改善箇所説明図

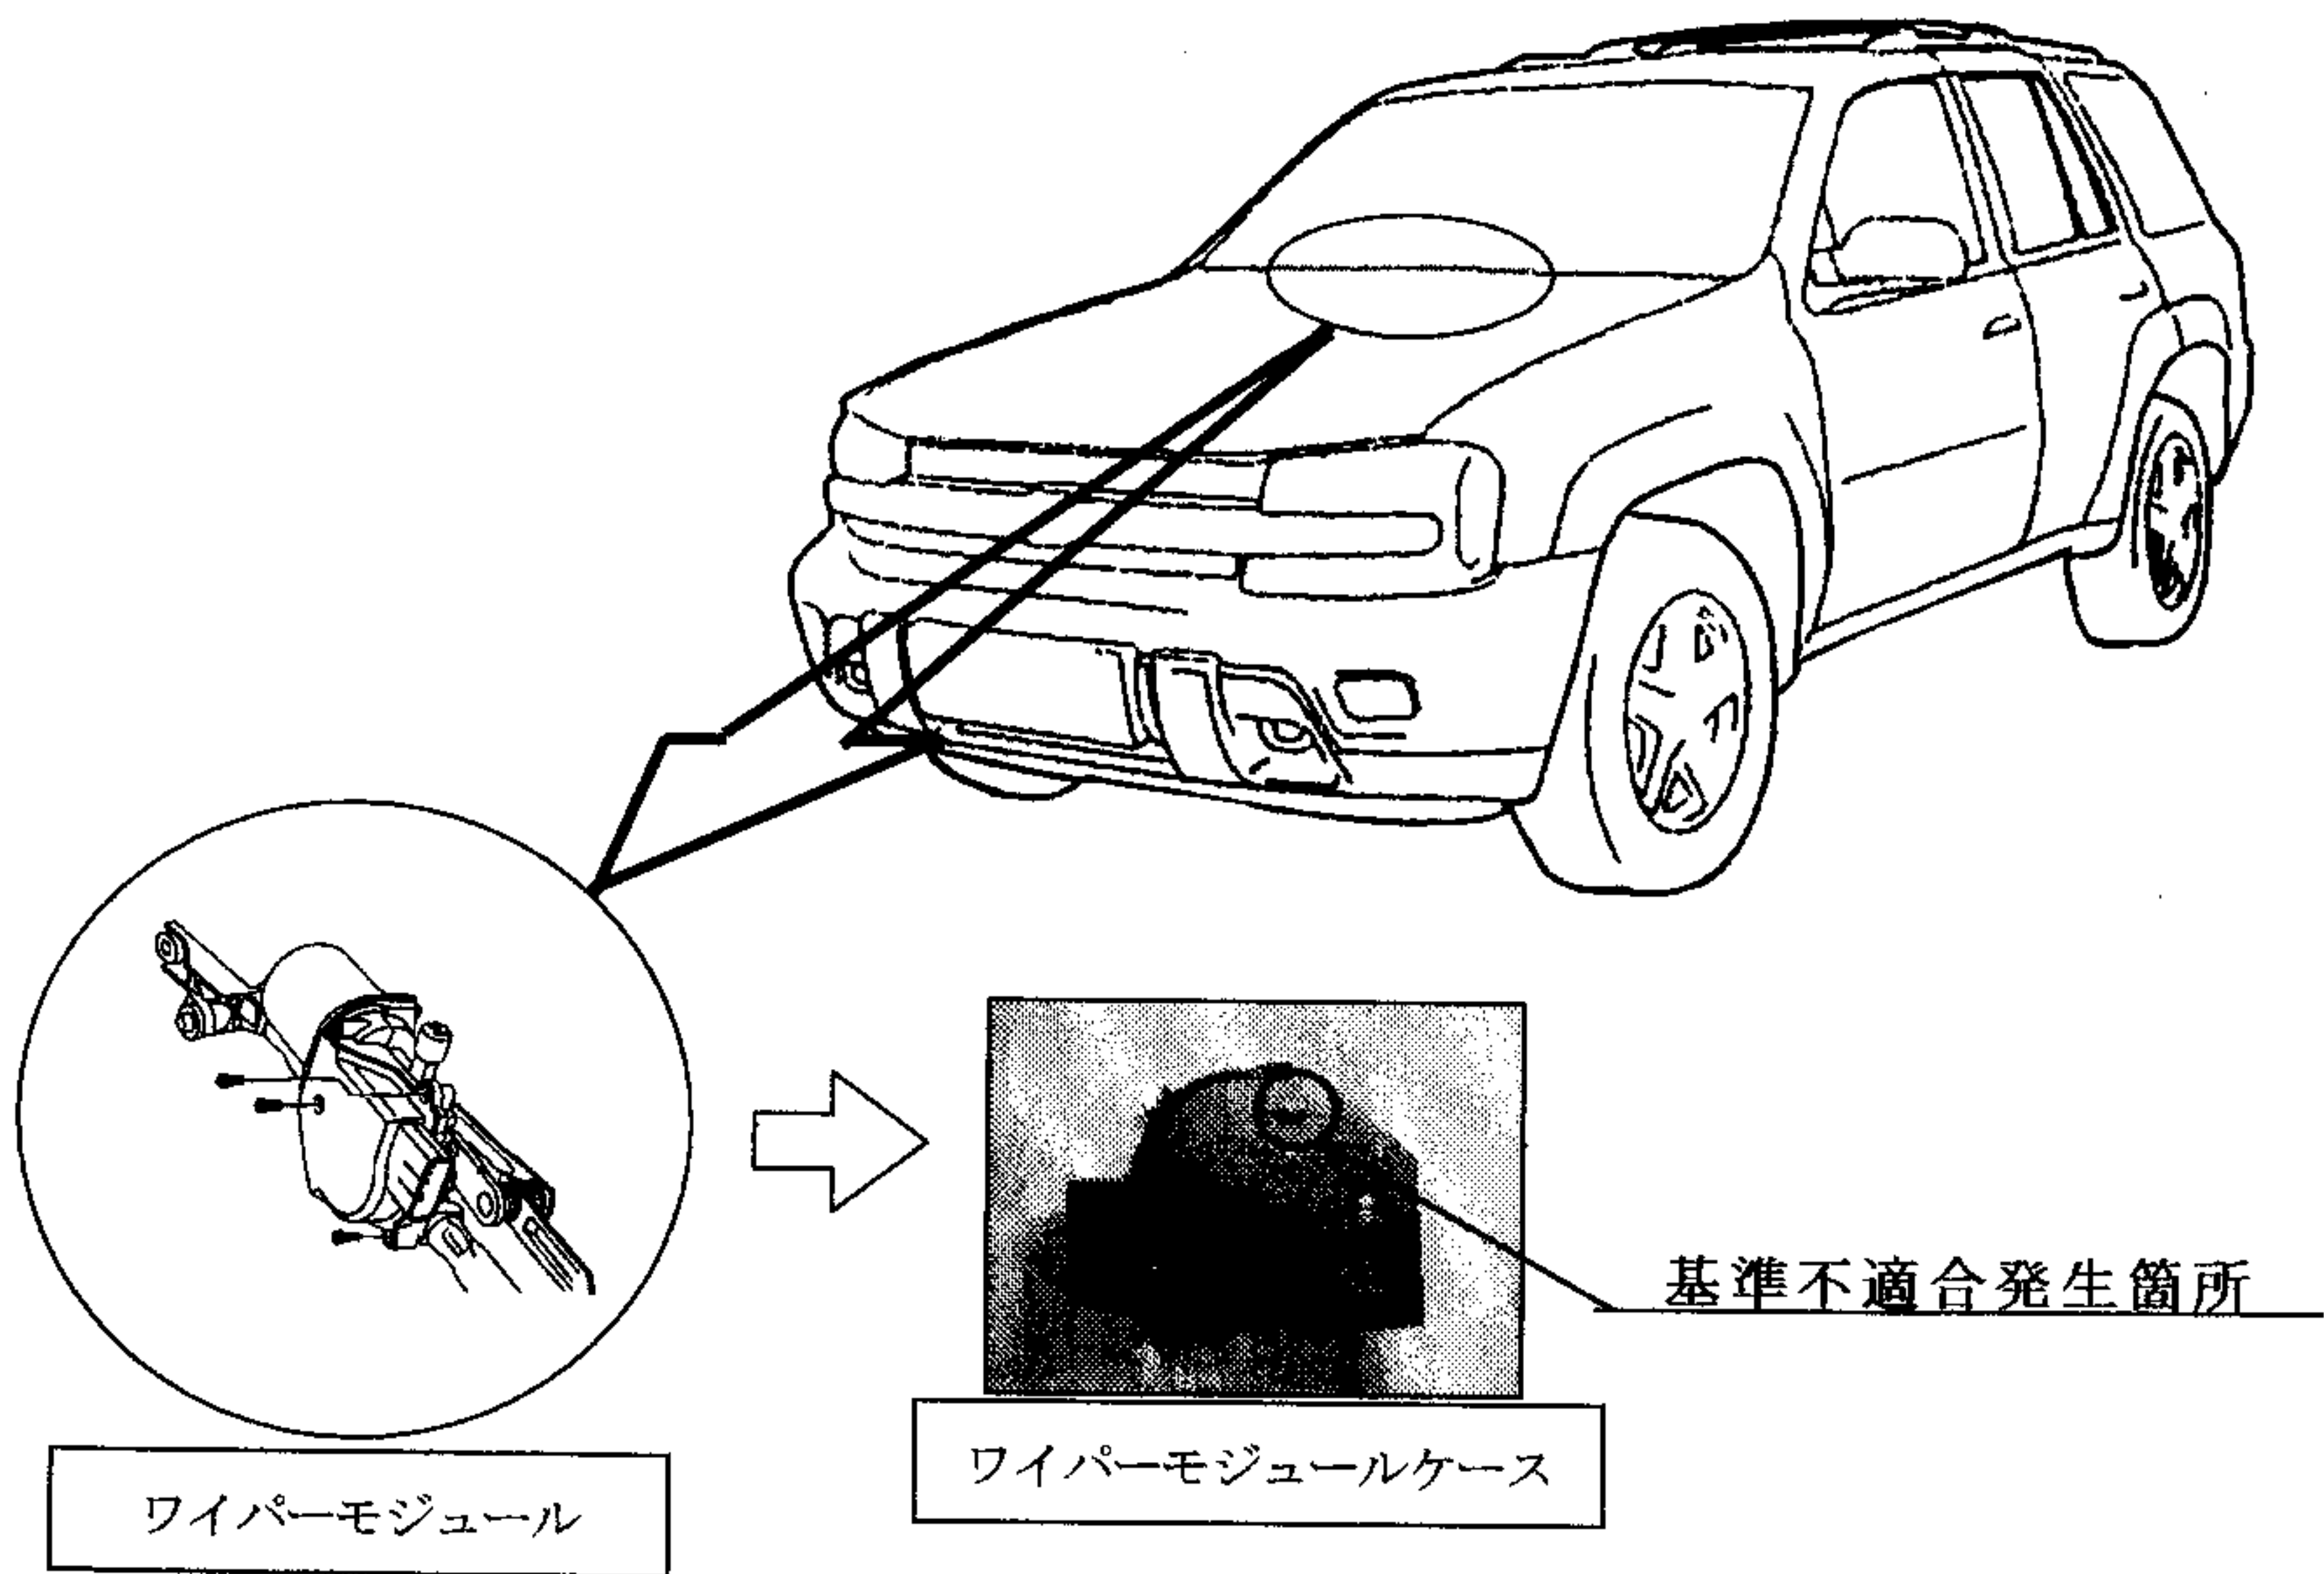
窓ふき器のワイパーモジュールのケース形状が不適切なため、当該ケースの空気穴より水が浸入することがある。そのため、そのまま使用を続けると、ワイパーモジュール内部の基板が腐食または短絡して、当該窓ふき器が誤作動または作動しなくなるおそれがある。

全車両、窓ふき器のワイパーモジュールのカプラを点検し、水が侵入した形跡がある場合は、対策品に交換する。また、異常がない場合は、当該ケースの空気穴に通気性シールを張りつける。

対策品の供給に時間を要するため、暫定措置とし、すべての使用者へ不具合内容を案内し、対策については、後日、部品の確保が出来次第、改めて通知する。

識別：運転席ドアのインフォメーションラベルに水色のシールを貼付する。
